FORTIFICACIONES CARTAGENA DE INDIAS

RESPUESTA A OBSERVACIONES AL PROYECTO DE PLIEGO DE CONDICIONES SELECCIÓN ABREVIADA DE MENOR CUANTÍA No. SAMC-007-2026

Objeto: CONTRATAR SERVICIOS INFORMÁTICOS INTEGRALES PARA LA AUTOMATIZACIÓN Y SISTEMATIZACIÓN DE LOS PROCESOS DE TAQUILLA Y CONTROL DE ACCESO PEATONAL DEL CASTILLO SAN FELIPE DE BARAJAS, MEDIANTE EL SUMINISTRO, INSTALACIÓN, CONFIGURACIÓN Y PUESTA EN FUNCIONAMIENTO DE TALANQUERAS Y UNA SOLUCIÓN DE HARDWARE Y SOFTWARE CLOUD CON INTEGRACIÓN BIDIRECCIONAL AL SISTEMA CASTIERP, EN EL MARCO DEL CONTRATO INTERADMINISTRATIVO DE COMODATO NO. 2628 DE 2024 CELEBRADO ENTRE LA ESCUELA TALLER CARTAGENA DE INDIAS — ETCAR Y EL MINISTERIO DE LAS CULTURAS, LAS ARTES Y LOS SABERES."

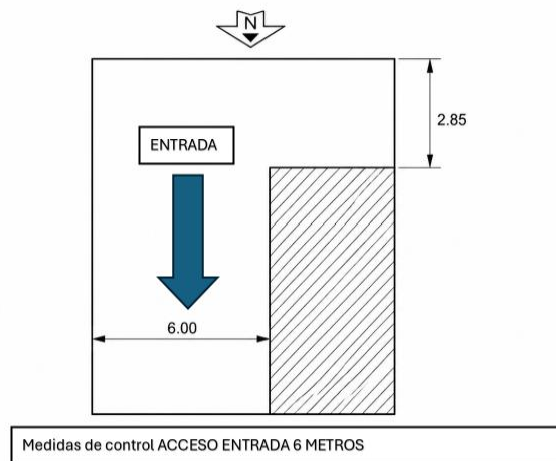
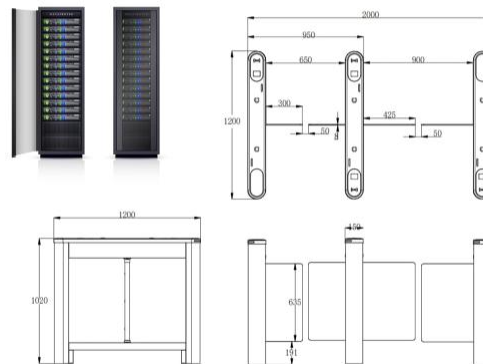
Pregunta 18. Visita y condiciones de instalación

Solicitamos confirmar que la Entidad entregará antes de la presentación de la oferta, o publicará como parte del proceso:

- Plano o medidas del área de instalación.
- Ancho total disponible.
- Ubicación de los seis carriles.
- Condición interior, exterior o semi-exterior.
- Distancia hasta el rack y el tablero eléctrico.
- Disponibilidad de red y energía.
- Restricciones de anclaje por tratarse de un Bien de Interés Cultural.

La Entidad aclara que la información general de ubicación, así como las condiciones de intemperie y salinidad ambiental a las que estarán expuestos los equipos de control de

acceso, se encuentran descritas de manera suficiente dentro del pliego de condiciones y en el anexo de especificaciones técnicas. Por otro lado, la Entidad informa que el área destinada a la instalación cuenta con un ancho disponible de referencia de 6.00 metros, según el plano esquemático anexo.

Medidas de control ACCESO SALIDA 3 METROS

Dimensiones a rack desde sistema de talanqueras 13
